## Wyjaśnienie treści SWZ

Dotyczy: postępowania o udzielenie zamówienia publicznego prowadzonego w trybie podstawowym, na podstawie art. 275 pkt 1 ustawy z dnia 11 września 2019 r. - Prawo zamówień publicznych (Dz. U. z 2019 r., poz. 2019 - dalej PZP) pn. **Przebudowa strefy wejściowej i wydzielenie pożarowe klatki schodowej w ramach dostosowania części frontowej gmachu Uniwersytetu Muzycznego Fryderyka Chopina do obowiązujących przepisów przeciwpożarowych.**, znak sprawy: ZP-1/01/2021/272/W/MSW

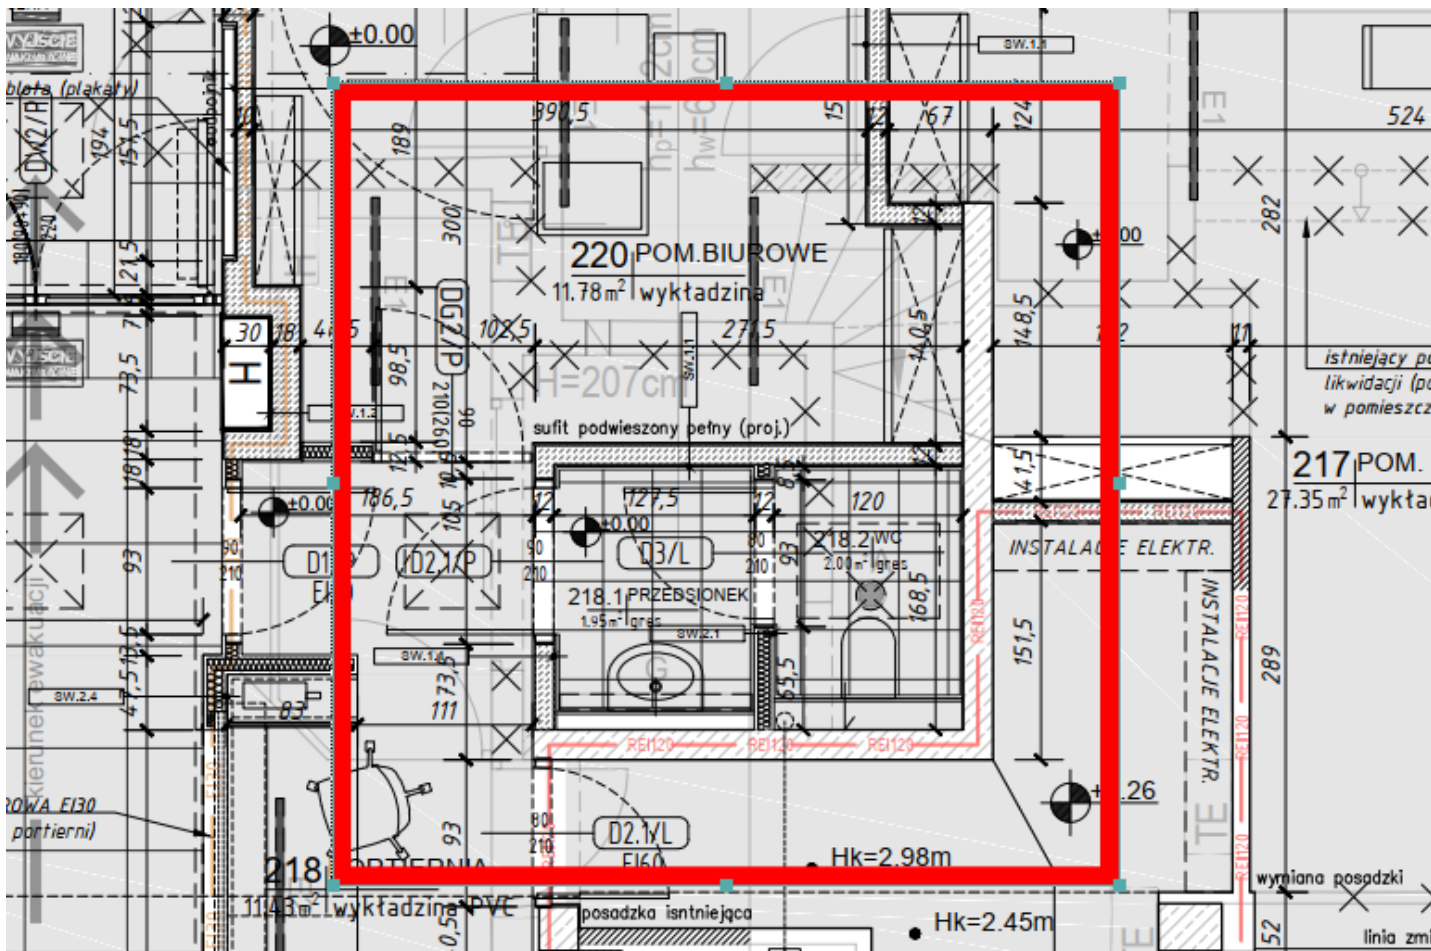
Podczas wizji na obiekcie dnia 03.02.2021 przedstawiciel Zamawiającego przekazał informacje że w zakres prac wchodzi również renowacja stalowych oston grzejników w strefie wejściowej. Prosimy o uszczegółowienie zakresu renowacji stalowych oston grzejników w strefie wejściowej.

**Istniejące ostony grzejnikowe należy zdemontować i poddać miejscowym naprawom poprzez spawanie uszkodzonych elementów, oraz ich prostowanie (w przypadku braku możliwości naprawy należy poszczególnie elementy wymienić).**

**Elementy należy wyczyścić poprzez piaskowanie i poddać ponownemu malowaniu. Wszystkie prace należy wykonać w warunkach warsztatowych.**
